原S55#楼修改为S55#、S70#、S71#、S72#四栋楼

项目名称:
海丝居艺商业中心(一区)

S8#楼平面调整
S8#楼地下室增设车位7辆

D2#楼平面增设环网室

地下室6一层平面图 1:100 本层建筑面积7.78m²

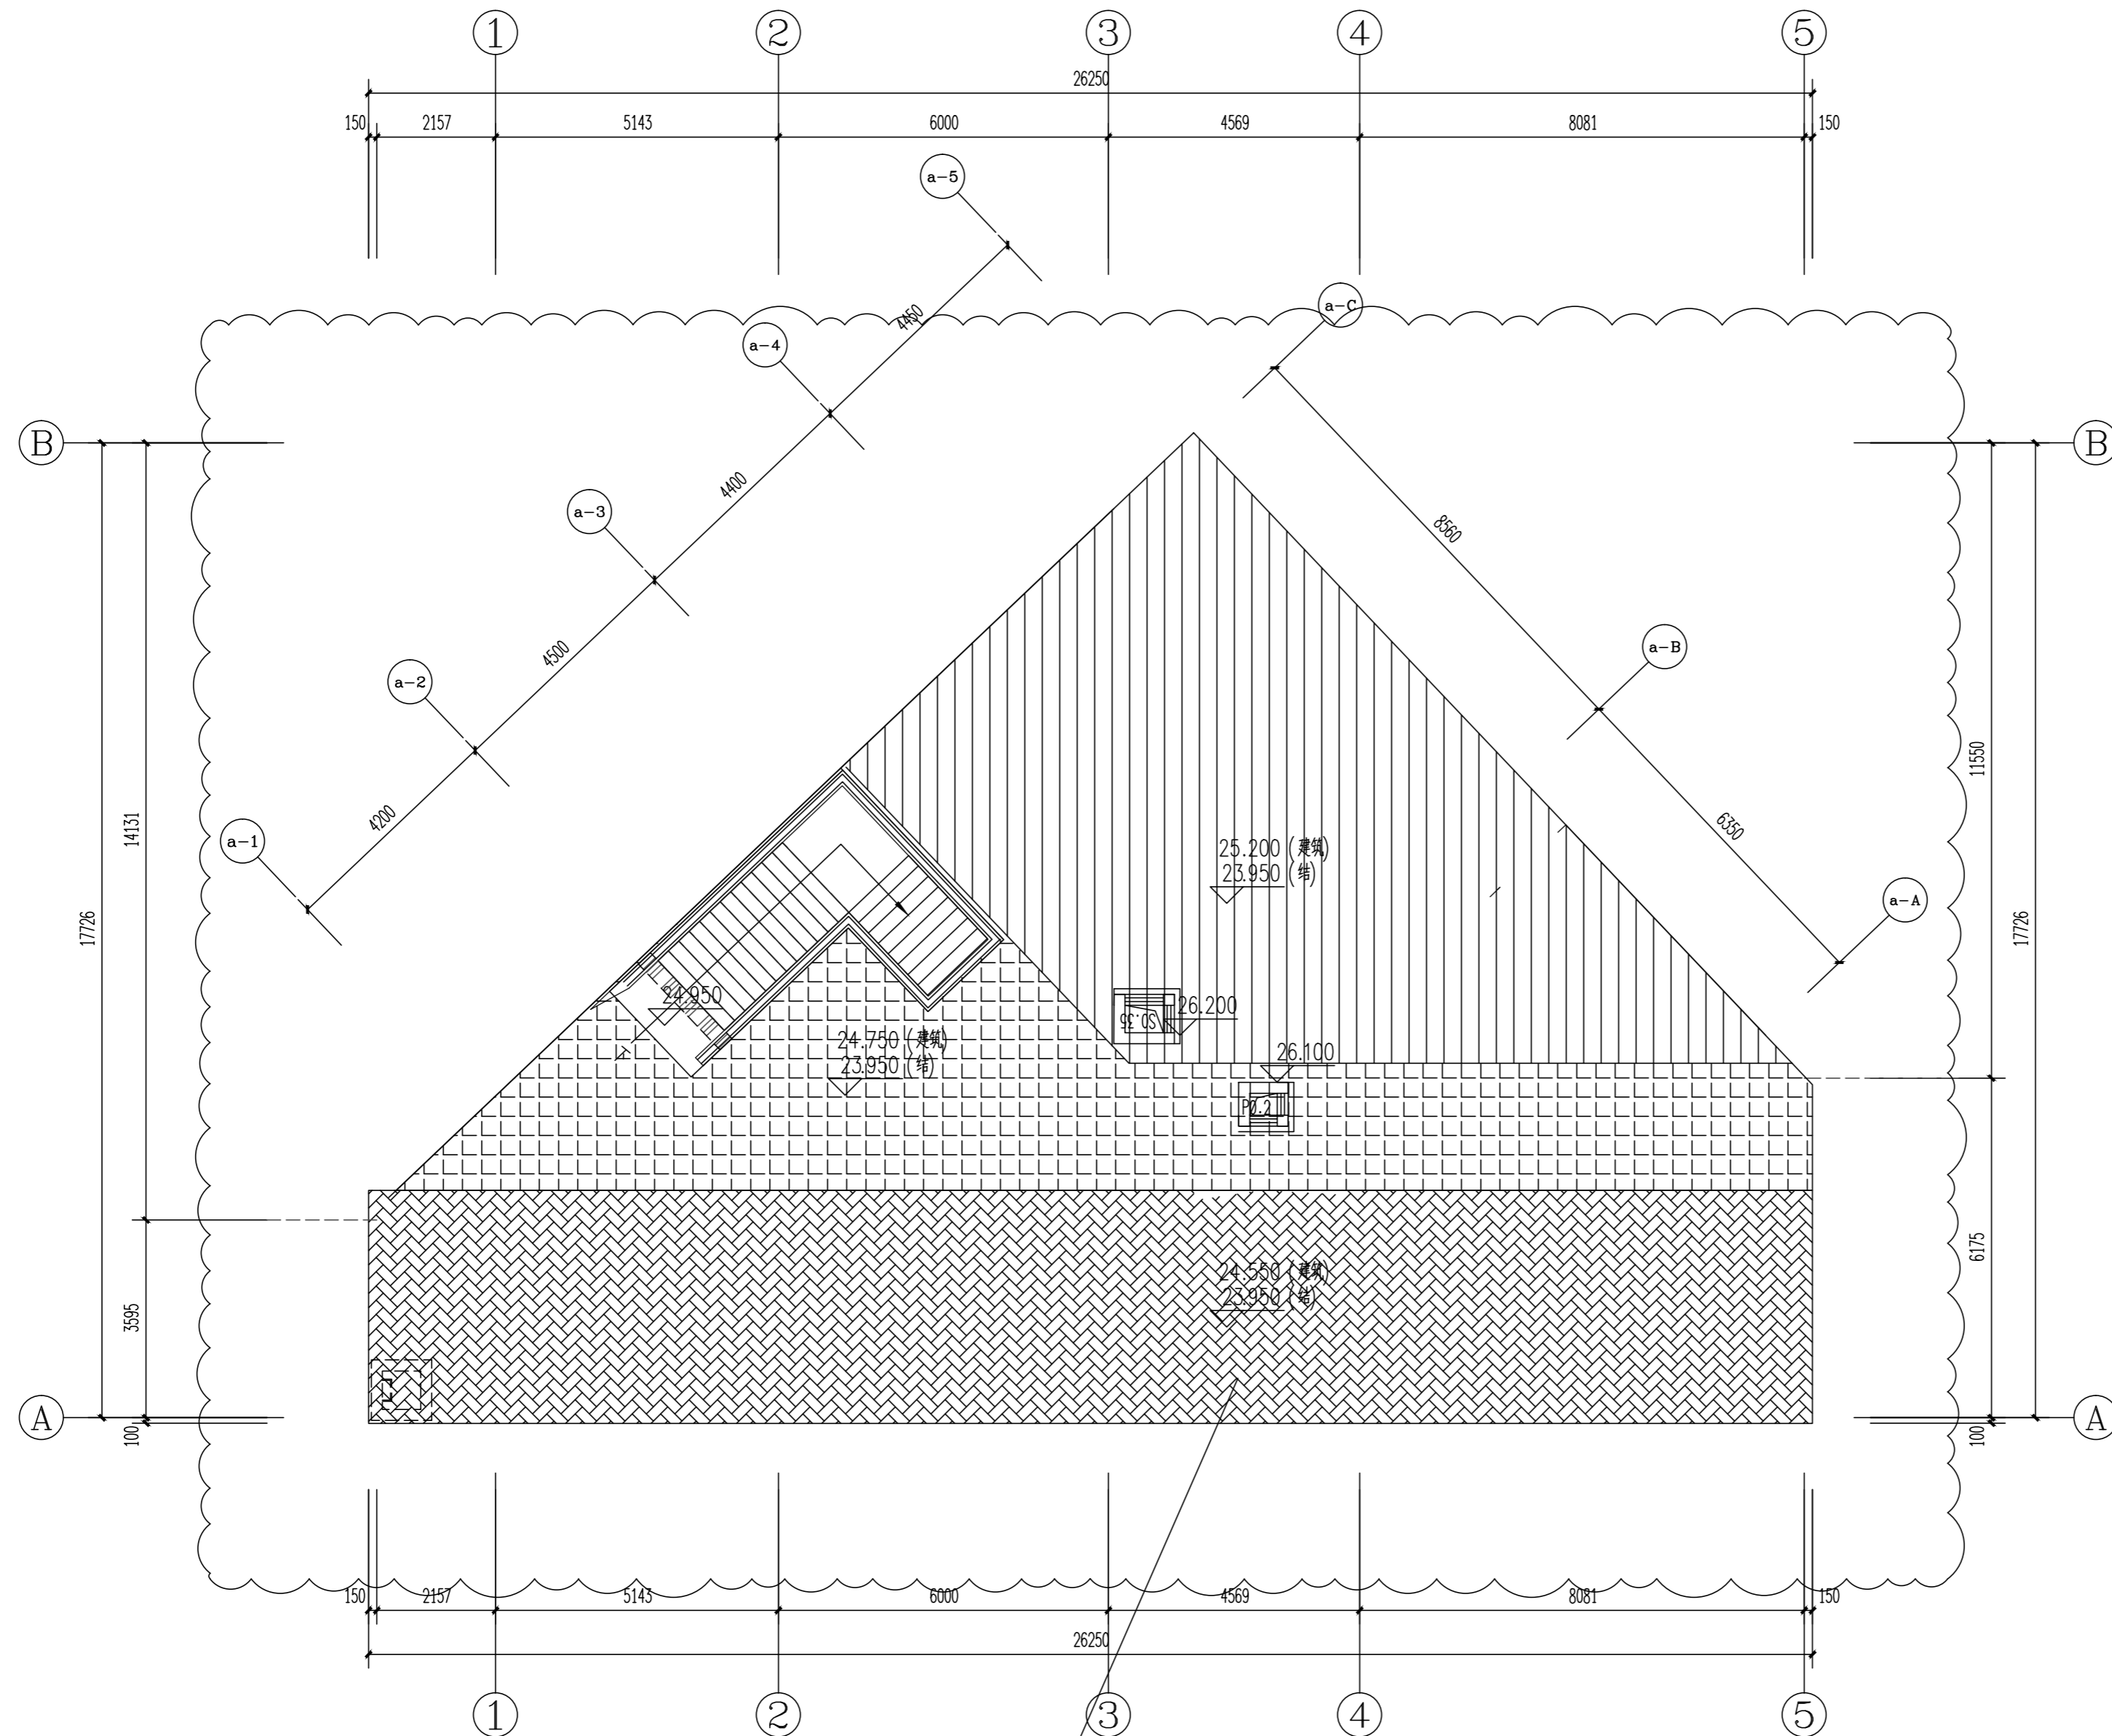
新增地下室6独立水泵房

地下室6地下一层平面图 1:100 本层建筑面积295.07m²

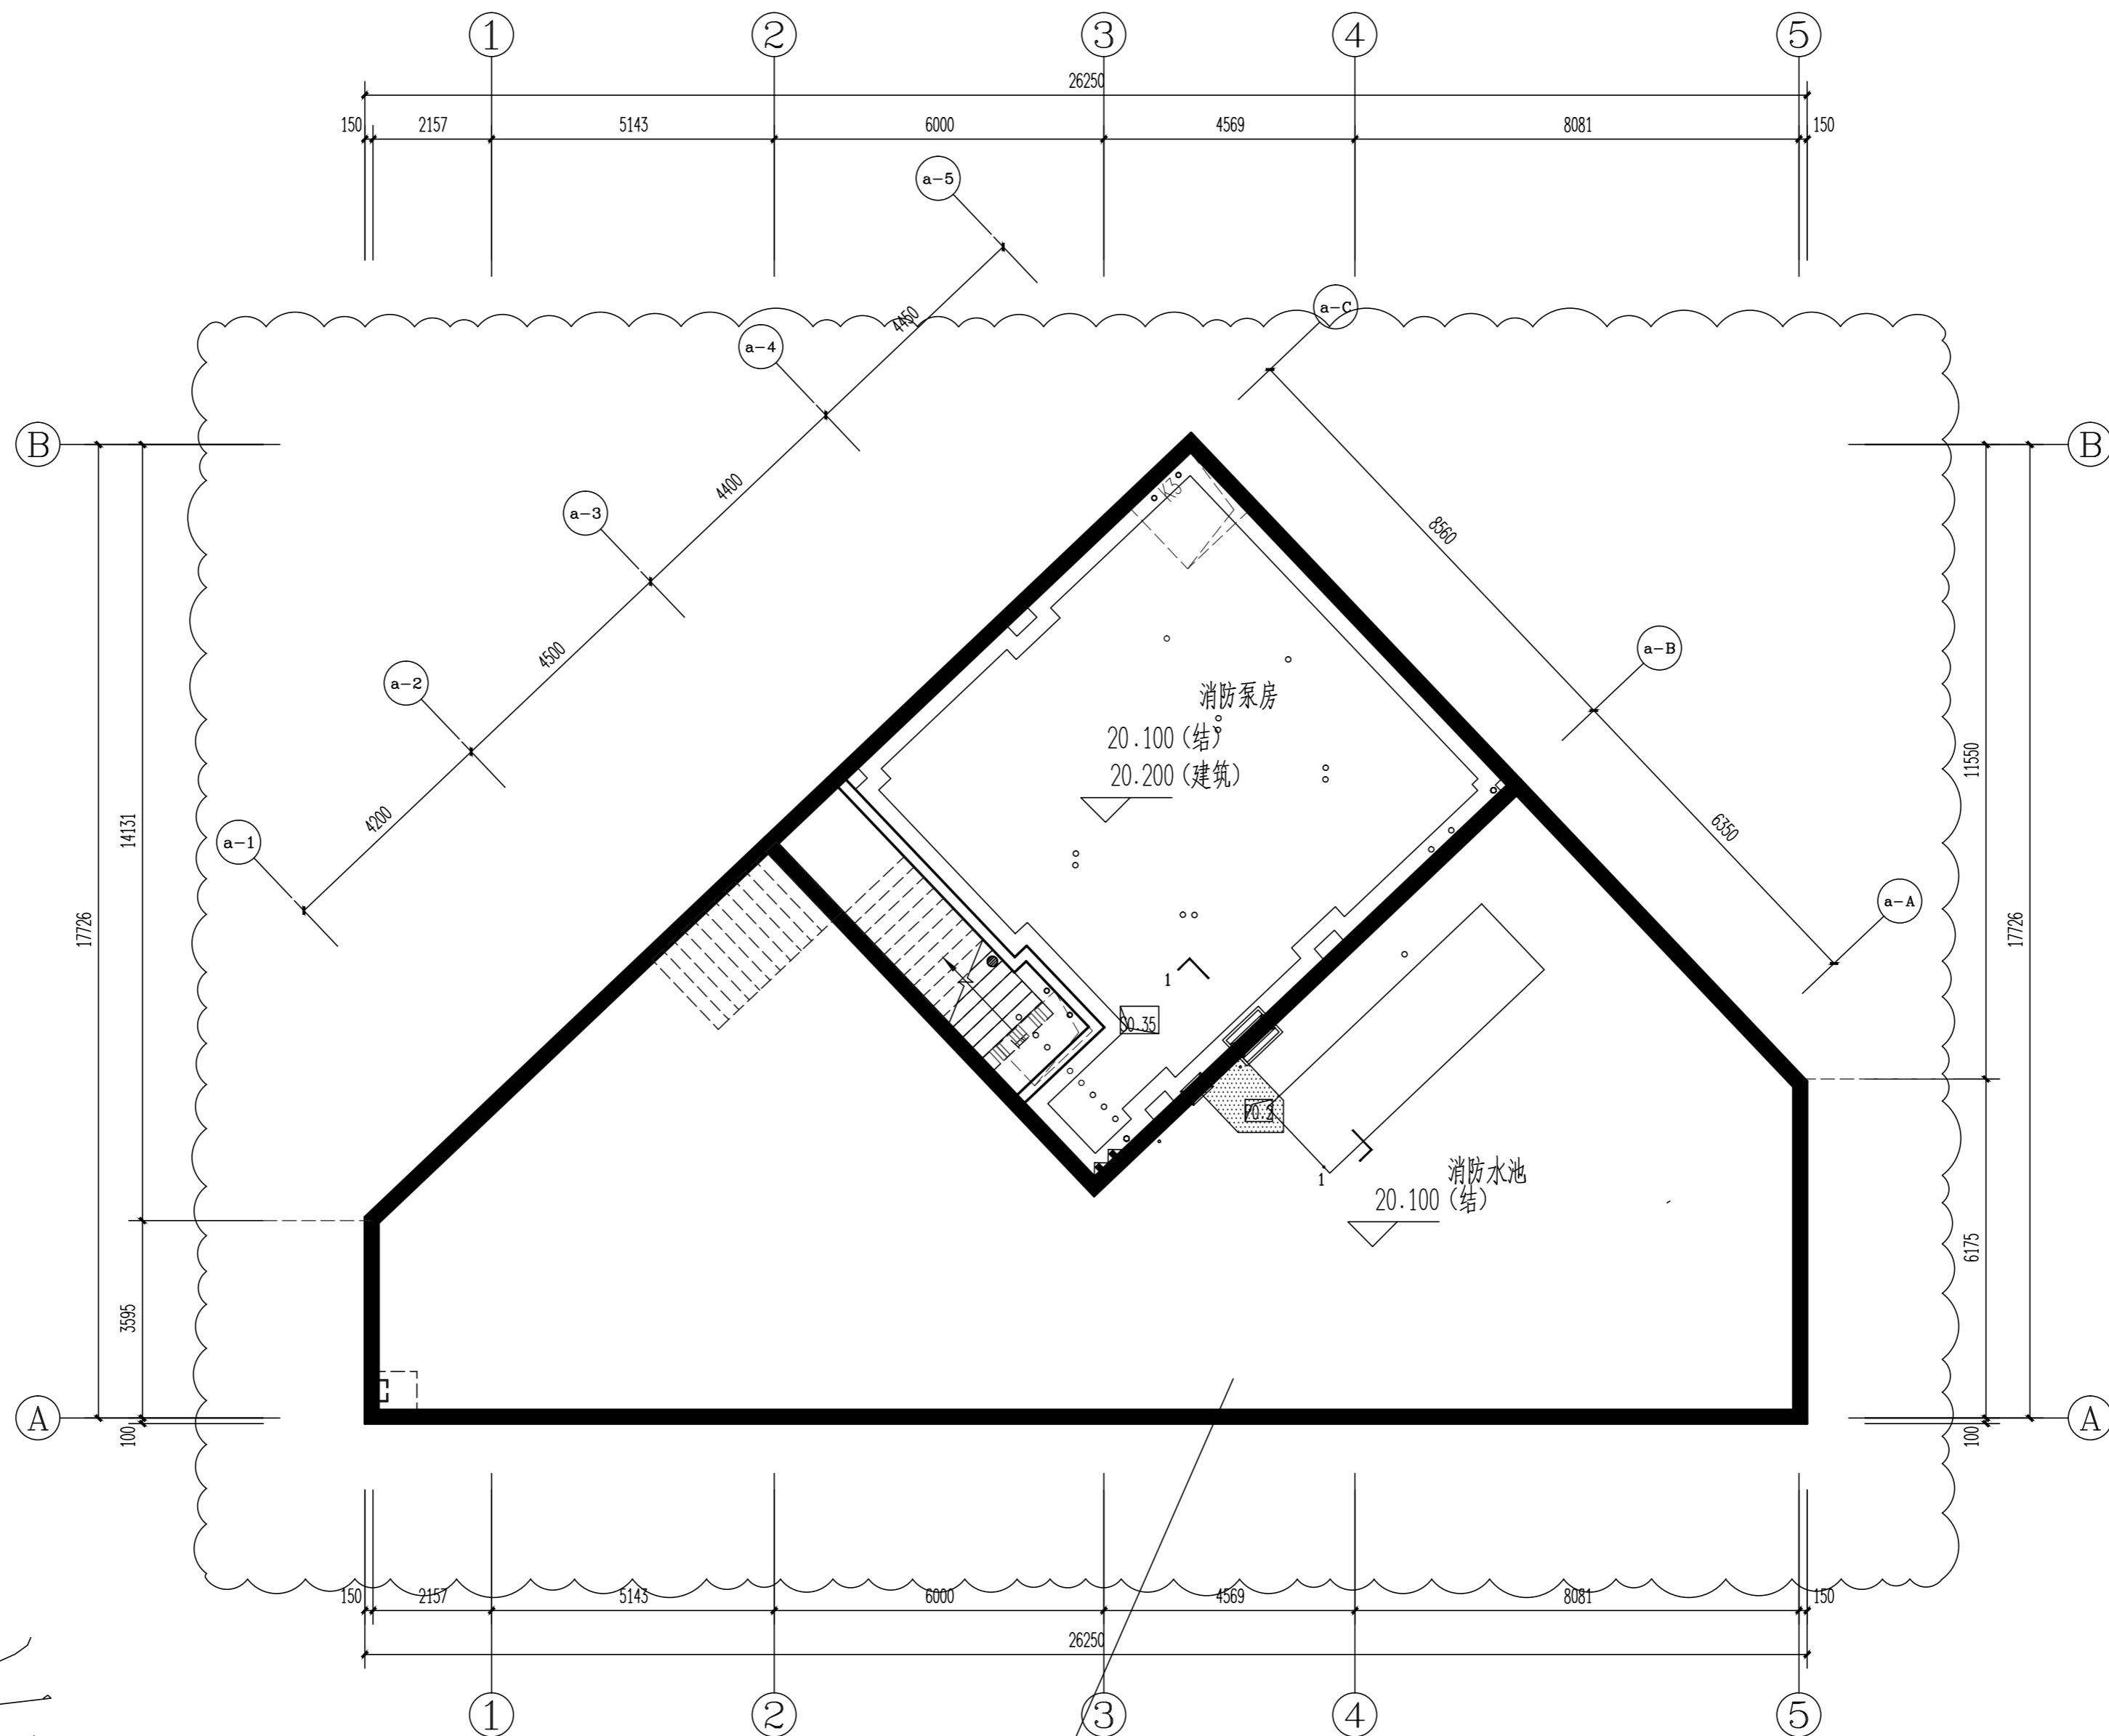
新增地下室6独立水泵房

地下室2一层平面图(二) 1:150

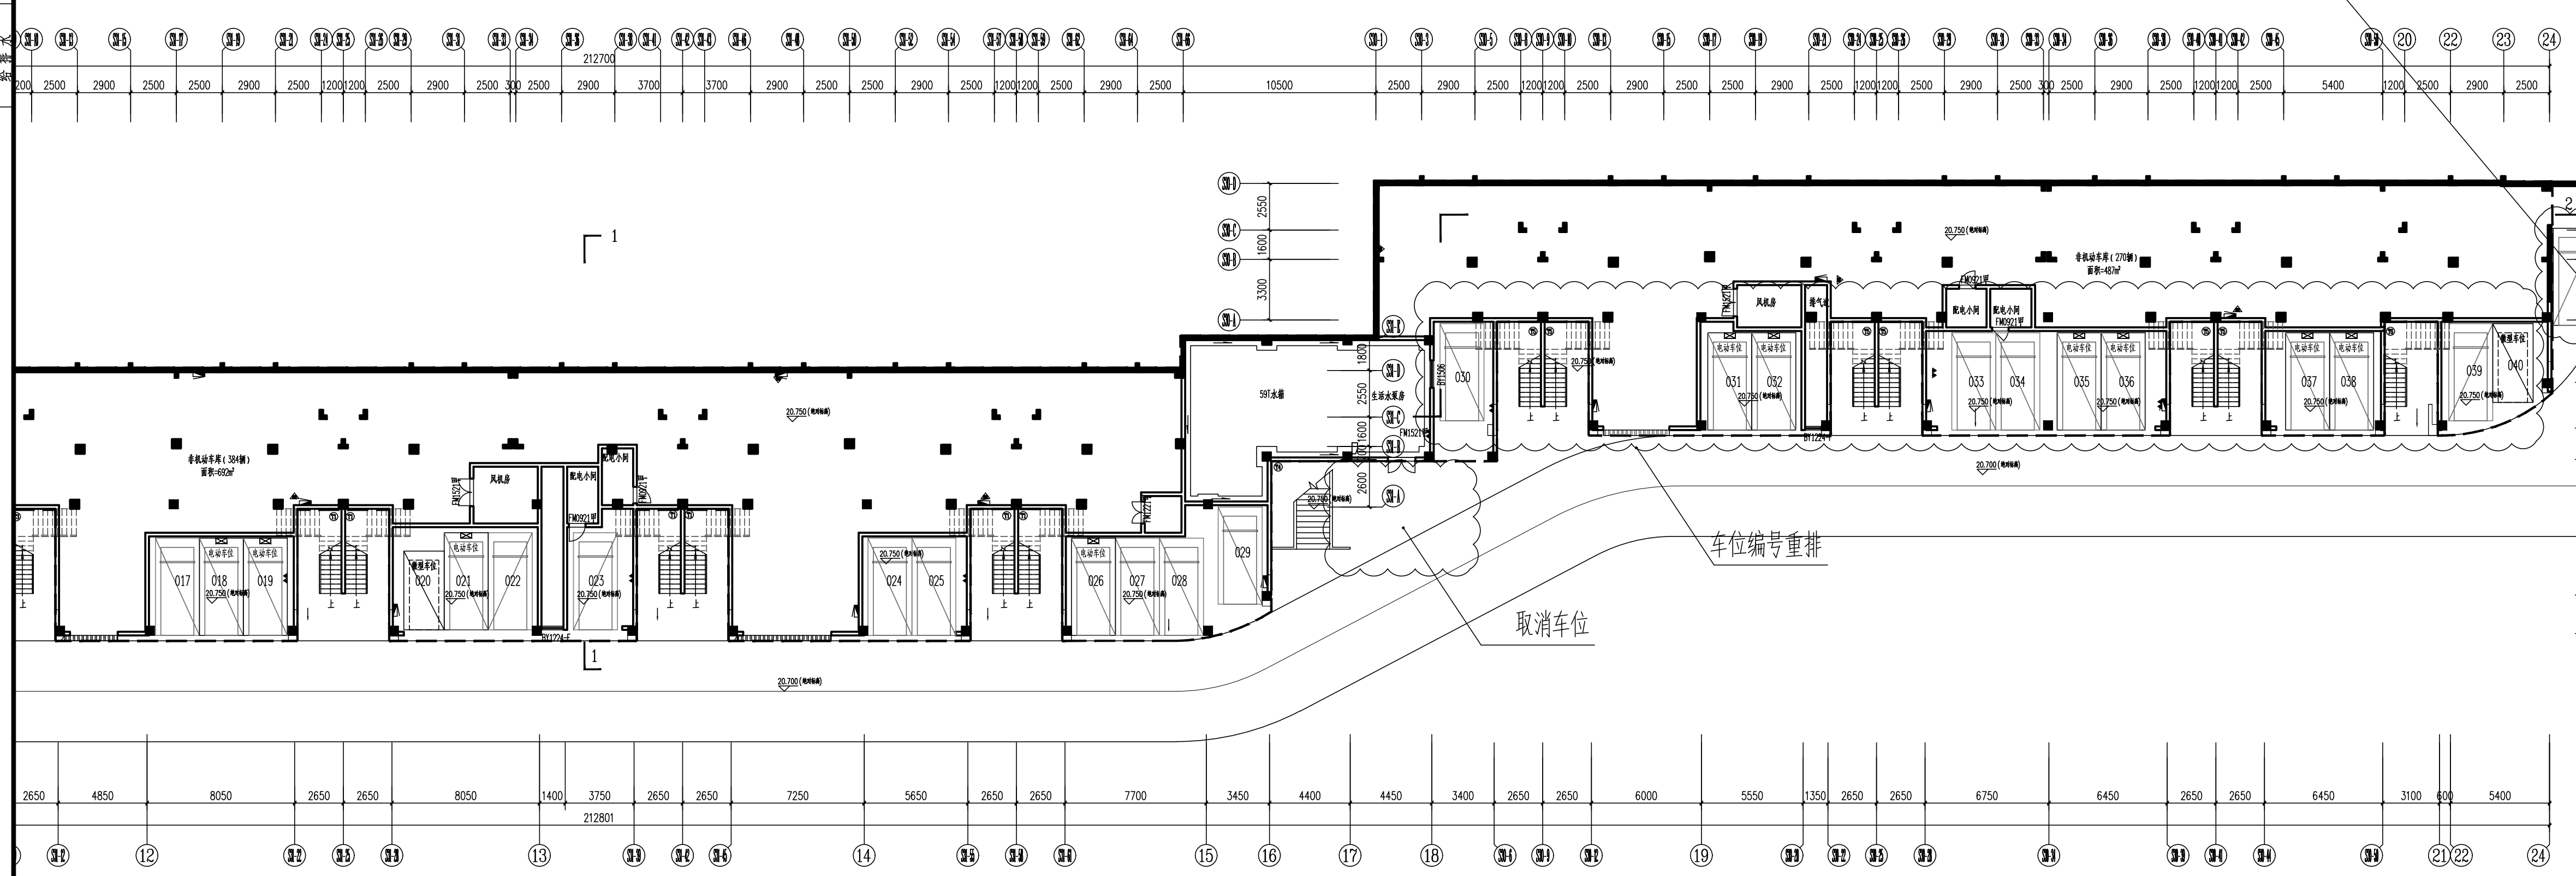
改为室外车, 不编号
